Znak postępowania: **RIZ.271.5.2026**

dotyczy: postępowania w trybie podstawowym pn. „**Przebudowa drogi gminnej Nr 116305E Janków – do granicy Gminy Rokiciny wraz z drogą wewnętrzną w kierunku Maksymilianowa**”

- A. Działając na podstawie art. 284 ust. 2 ustawy z dnia 11 września 2019 r. Prawo zamówień publicznych (Dz. U. z 2024r., poz. 1320 ze zm.) – dalej „ustawa Pzp”, Zamawiający: Gmina Rokiciny, **przekazuje treść zapytań dotyczących Specyfikacji Warunków Zamówienia (SWZ), wraz z udzielonymi odpowiedziami.**

##### **4.2.1. Konstrukcja jezdni wraz z podbudową**

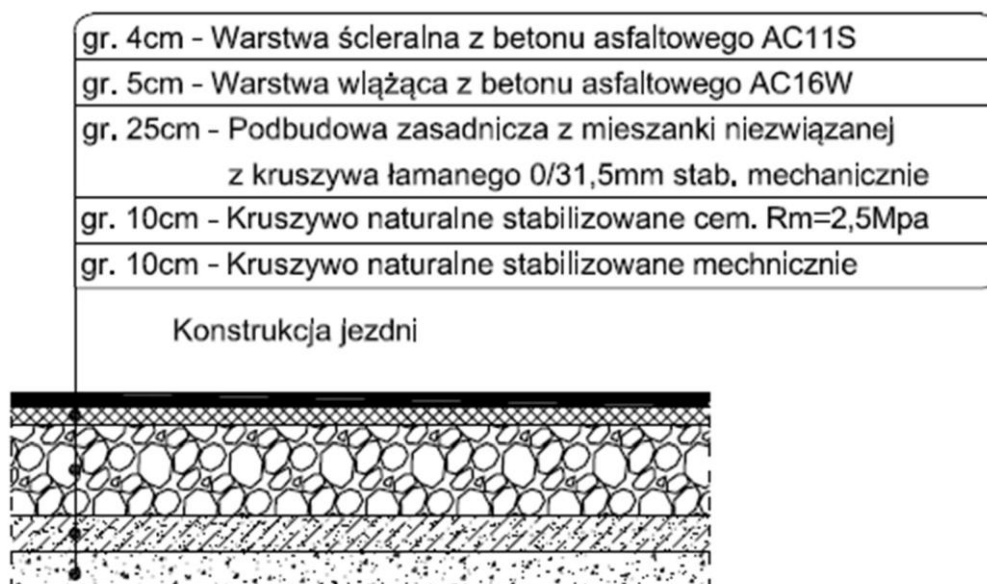
Prosimy o jednoznaczne określenie projektowanych warstw konstrukcyjnych nawierzchni drogi, gdyż w opisie technicznym do projektu znajduje się:

- warstwa ścieralna z betonu asfaltowego AC11S grub. 4cm,
- warstwa wiążąca z betonu asfaltowego AC16W grub. 5cm,
- podbudowa z kruszywa łamanego 0/31,5mm stabilizowanego mech. grub. 20cm,
- podbudowa pomocnicza z kruszywa stab. cementem  $R_m=2,5\text{MPa}$  grub. 15cm,
- warstwa ulepszanego podłoża z kruszywa stabilizowanego mechanicznie grub. 15cm.

- podbudowa z kruszywa łamanego 0/31,5mm stab. mech. grub. 20cm,
  - warstwa ulepszonego podłoża z kruszywa stabilizowanego mechanicznie grub. 15cm.
- zaś w części rysunkowej znajdują się odmienne grubości podbudowy zasadniczej kruszywa stabilizowanego cementem i kruszywa stabilizowanego mechanicznie:

Konstrukcję należy wykonać zgodnie z rysunkiem z projektu tj.

- podbudowa z kruszywa łamanego 0/31,5mm stabilizowanego mech. grub. 25cm,
- podbudowa pomocnicza z kruszywa stab. cementem  $R_m=2,5\text{MPa}$  grub. 10cm,
- warstwa ulepszonego podłoża z kruszywa stabilizowanego mechanicznie grub. 10cm.
